2025 年 5 月

株式会社ミスミ
日本企業体
ME 事業グループ

「ソリッドハンドル　軸穴固定タイプ」 仕様変更のご案内

ソリッドハンドル　軸穴固定タイプ
https://jp.misumi-ec.com/vona2/detail/110302595020

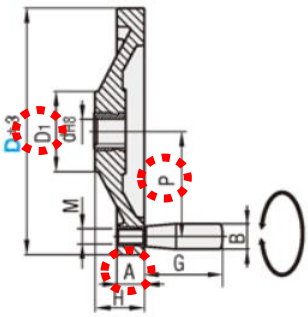
寸法 A、D1、P、質量を正しい数値に変更します。

＜変更前＞

型式 Type	D	H	A	D_1	d	M	P	B	G	キー溝詳細 b	キー溝詳細 t	質量 (g)
C−PHSN	63	20.5	13	28	8	6	24	15	32	3	1.4	70
	80	21	13	30	10	6	32.5	15	32	3	1.4	110
	100	26	15	40	12	6	40	20	50	4	1.8	200
	125	30	18	46	12	8	52	22	60	4	1.8	390
	160	38	21	53	16	10	68	26	80	5	2.3	570
	200	40	22	64	18	10	88	26	80	6	2.8	990
	250	50.5	27	70	22	12	112	28	100	6	2.8	1,380

＜仕様変更の背景＞

カタログ記載内容に誤りがあったため、正確な寸法値を反映いたしました。

カタログの誤表記のため、発売当初（14 年 4 月）から上記の寸法値となります。

＜変更後＞

型式 Type	D	H	A	D_1	d	M	P	B	G	キー溝詳細 b	キー溝詳細 t	質量 (g)
C－PHSN	63	20.5	13	28	8	6	25	15	32	3	1.4	86
	80	21	13	30	10	6	32.5	15	32	3	1.4	112
	100	26	15	40	12	6	40	20	50	4	1.8	212
	125	30	16	46	12	8	52	22	60	4	1.8	334
	160	38	21	53	16	10	68	26	80	5	2.3	575
	200	40	20	60	18	10	88	26	80	6	2.8	844
	250	50.5	25	70	22	12	112	28	100	6	2.8	1,386
